# 保安規定第9編（NSRRの管理） に係る変更について

令和5年12月7日

国立研究開発法人日本原子力研究開発機構  
原子力科学研究所 研究炉加速器技術部

# 保安規定第10編（バックエンド研究施設の管理） に係る変更について

#### ○グローブボックスB-7

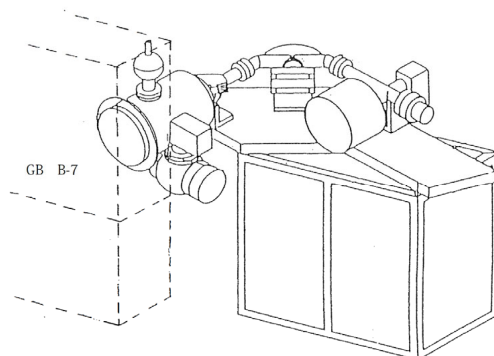
グローブボックスB-7は、質量分析計の試料導入部を設置することを目的として、平成7年にバックエンド研究施設実験棟Bの実験室(V)に設置したものである。現在は、質量分析計の試料導入部としての役割は終了し、原子力科学研究所核燃料物質使用施設等保安規定における負圧維持値の保持が行われている。

「別表第1-3 最大取扱量 グローブボックス (2/6)」から、グローブボックスB-7に関する記載の削除
